## 「平常時モニタリングについて（原子力災害対策指針補足参考資料）」及び「緊急時モニタリングについて（原子力災害対策指針補足参考資料）」の改訂

令和3年12月15日  
原子力規制庁

平常時モニタリングについて（原子力災害対策指針補足参考資料）の一部改訂について 新旧対照表

〔図B-1〕空間放射線量率や大気中の放射性物質の濃度の連続測定結果における施設寄与(施設寄与である可能性を否定できない場合を含む。)を弁別するための基本的なフローチャート例

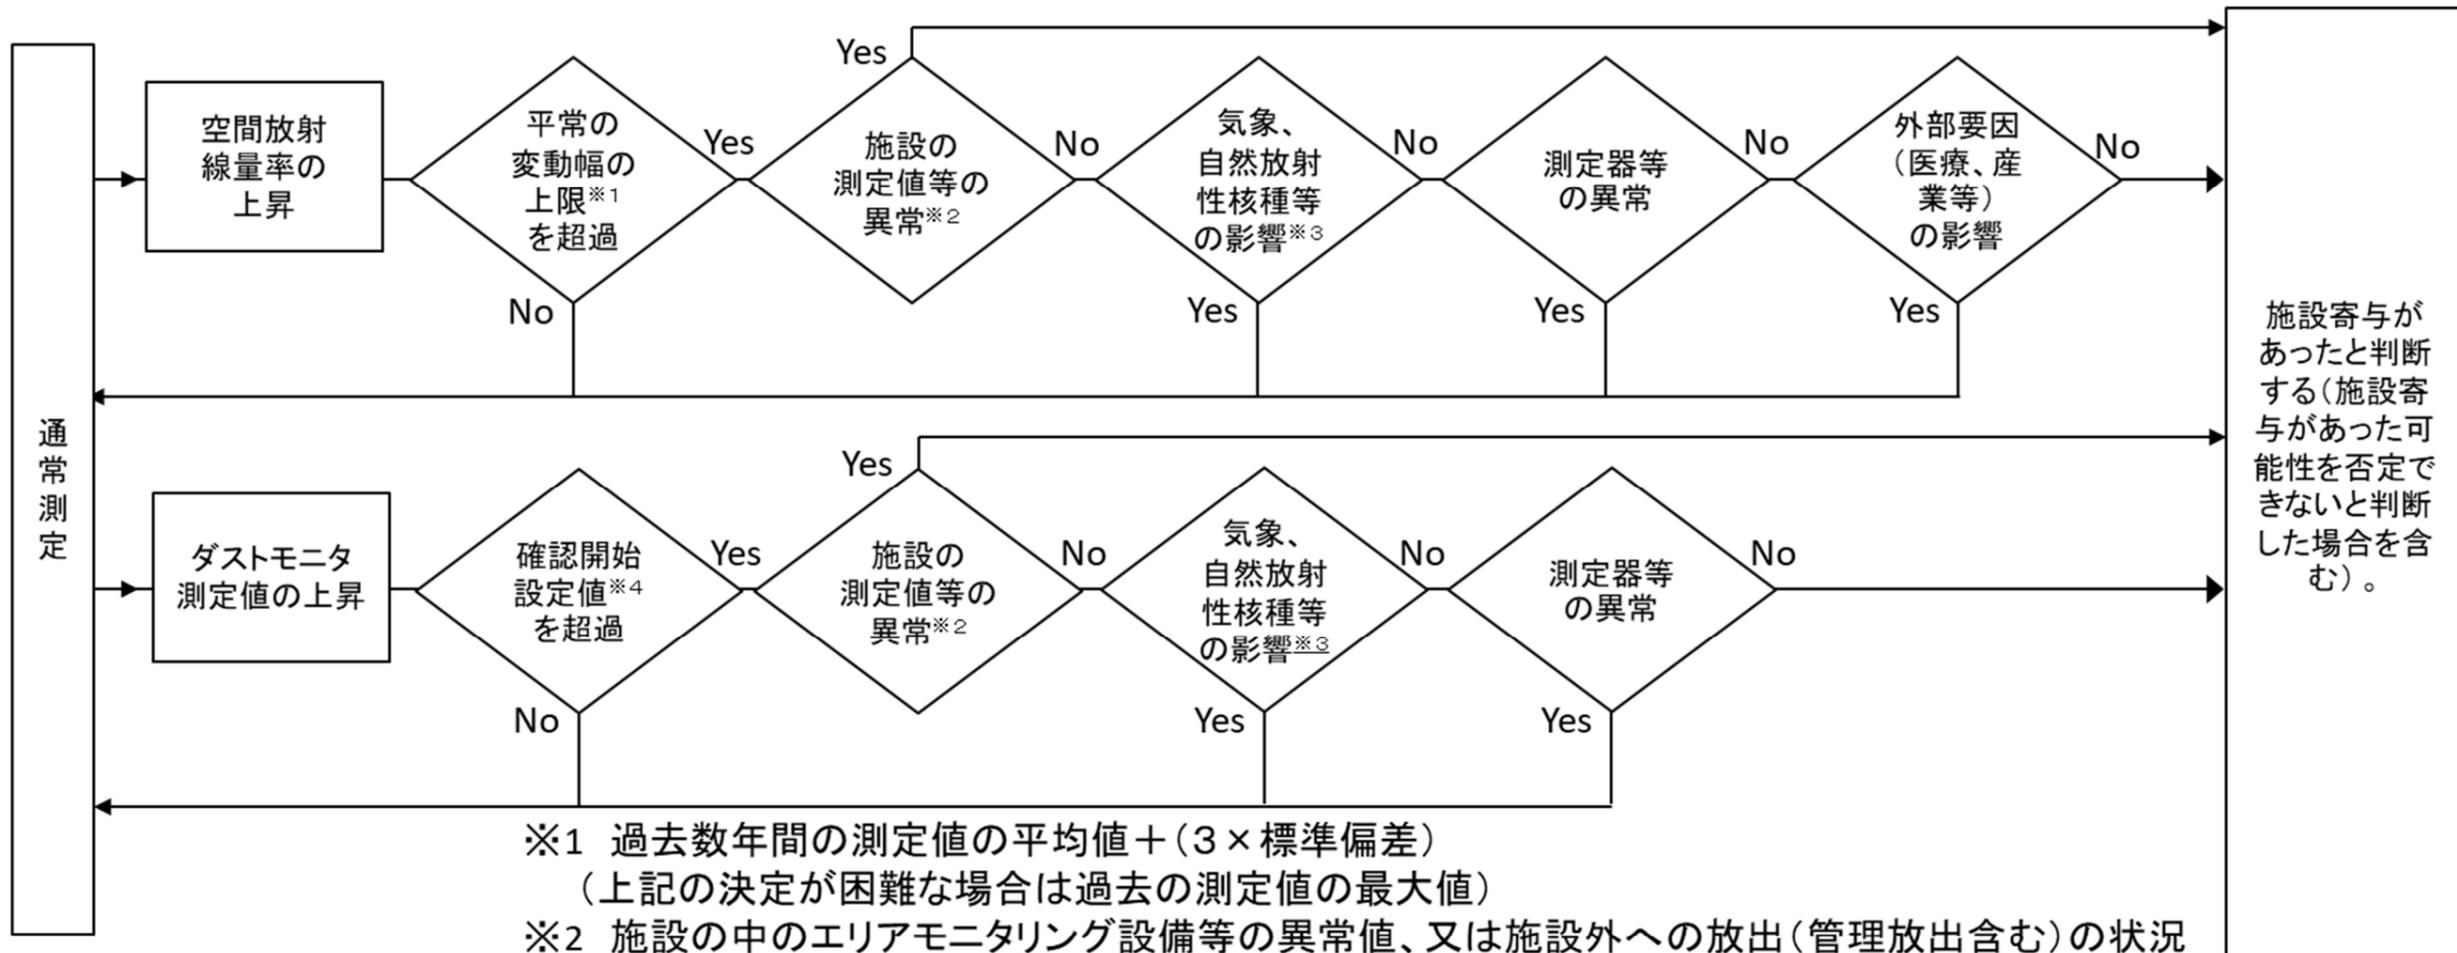
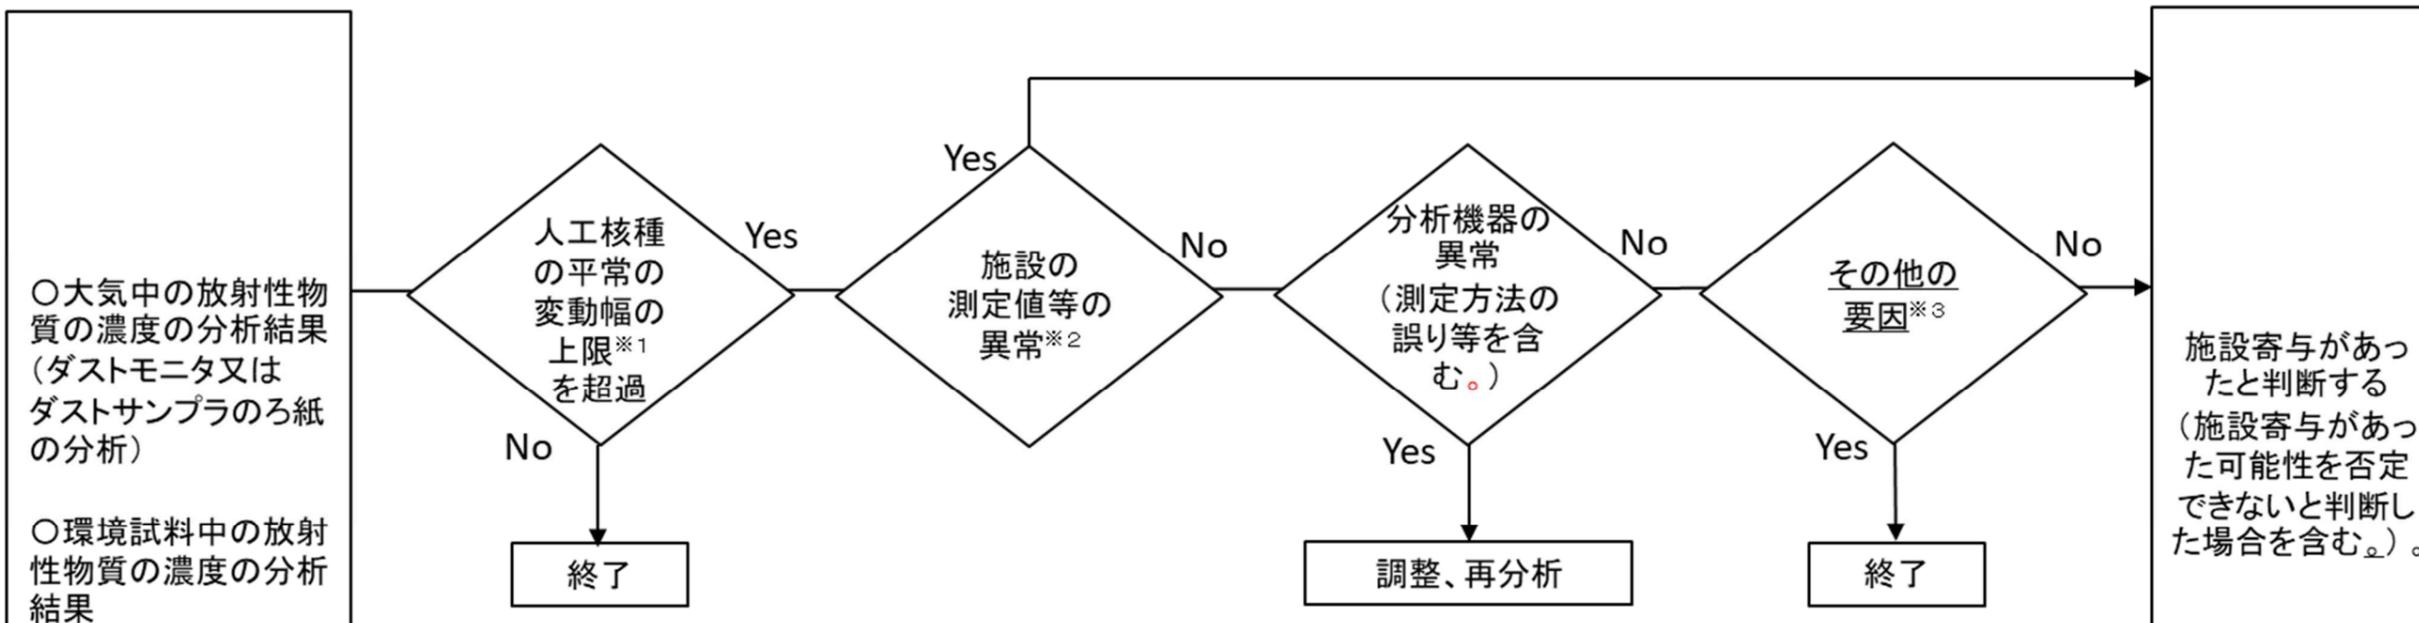
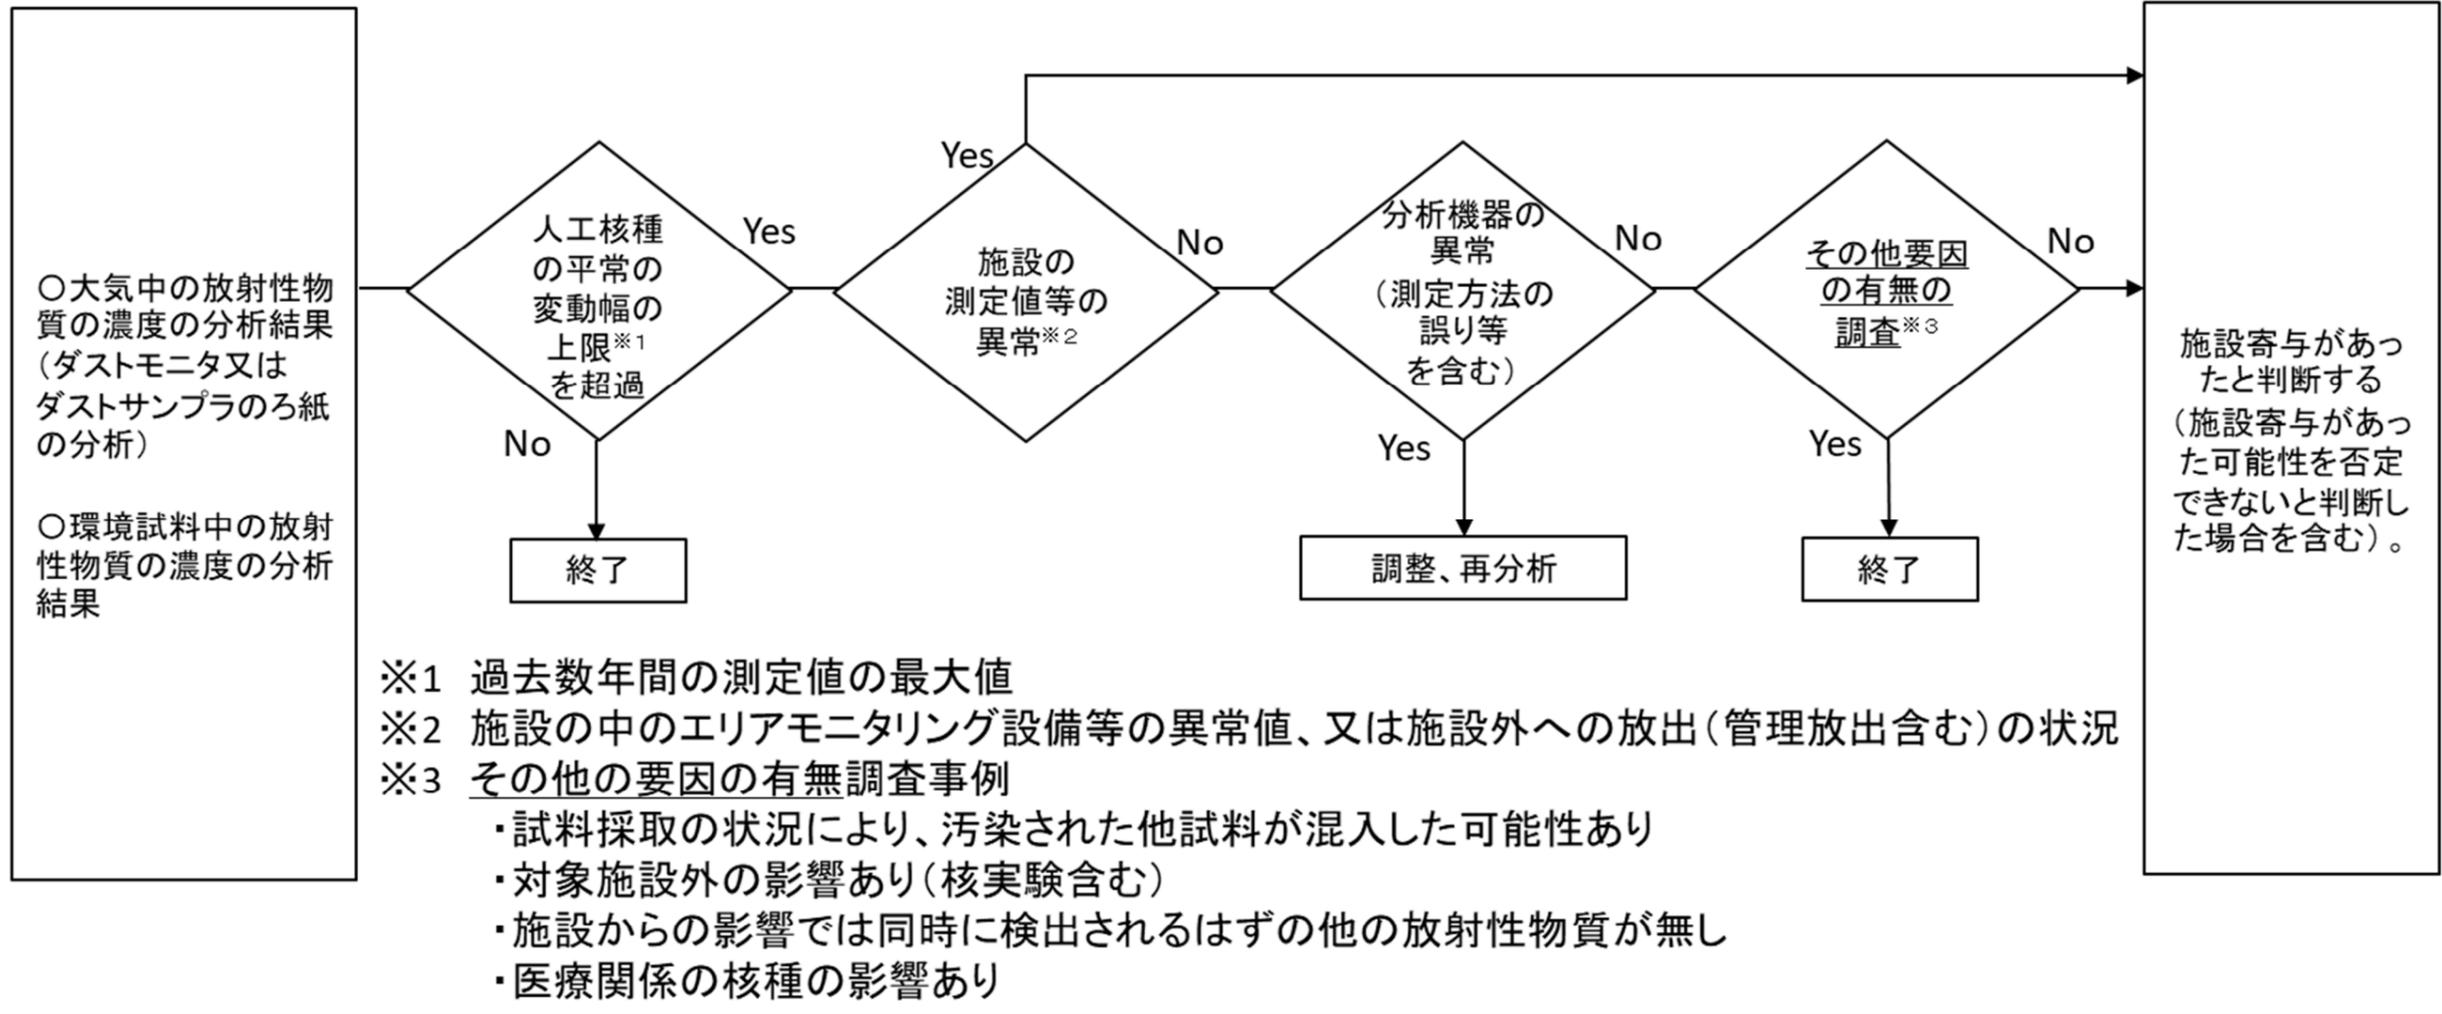
改訂後	改訂前	説明
も対象核種とする。なお、解析については、必要に応じ放射能測定法シリーズを参照する。	も対象核種とする。なお、解析については、必要に応じ放射能測定法シリーズを参照する。	
<b>B 施設寄与の弁別と被ばく線量の評価方法</b>	<b>B 施設寄与の弁別と被ばく線量の評価方法</b>	
被ばく線量の評価は、降雨、降雪等の自然現象による放射線の影響、過去の原子力施設の事故等による影響、監視対象とすべき原子力施設以外に起因する人工的な放射線源による影響、計測器の異常による影響等を除いた、施設寄与による放射性物質及び放射線を対象として行う。	被ばく線量の評価は、降雨、降雪等の自然現象による放射線の影響、過去の原子力施設の事故等による影響、監視対象とすべき発電用原子炉施設以外に起因する人工的な放射線源による影響、計測器の異常による影響等を除いた、施設寄与による放射性物質及び放射線を対象として行う。	
そのためには、測定された放射性物質の濃度や空間放射線量率が施設寄与であるか否かの弁別が必要となる。	そのためには、測定された放射性物質の濃度や空間放射線量率が施設寄与であるか否かの弁別が必要となる。	
ここでは、まず、施設寄与の弁別方法について記載し、その次に施設寄与があった場合の被ばく線量評価の方法について記載する。	ここでは、まず、施設寄与の弁別方法について記載し、その次に施設寄与があった場合の被ばく線量評価の方法について記載する。	
1. 施設寄与の弁別	1. 施設寄与の弁別	
施設寄与を弁別するための基本的なフローチャート例を〔図B-1〕及び〔図B-2〕に示す。また、参考までに、空間放射線量率が変動する原因別の変動パターンを〔表B-1〕に示す。	施設寄与を弁別するための基本的なフローチャート例を以下に示す。また、参考までに、空間放射線量率が変動する原因別の変動パターンを〔表B-1〕に示す。	
〔図B-1〕	〔図B-1〕	・図は以下に記載
〔図B-2〕	〔図B-2〕	・図は以下に記載

ダストモニタ測定値において確認開始設定値の超過があった場合、要因の調査を行い、要因を特定できない場合は、施設寄与があったと判断し(施設寄与があった可能性を否定できないと判断した場合を含む。)、当該時刻の大気中放射性物質を採取したフィルタを回収・分析し、放射性物質の濃度の分析フローに移行する。

分析において平常の変動幅の超過があった場合、要因の調査を行い、要因を特定できない場合は、施設寄与があったと判断する(施設寄与があった可能性を否定できないと判断した場合を含む)。
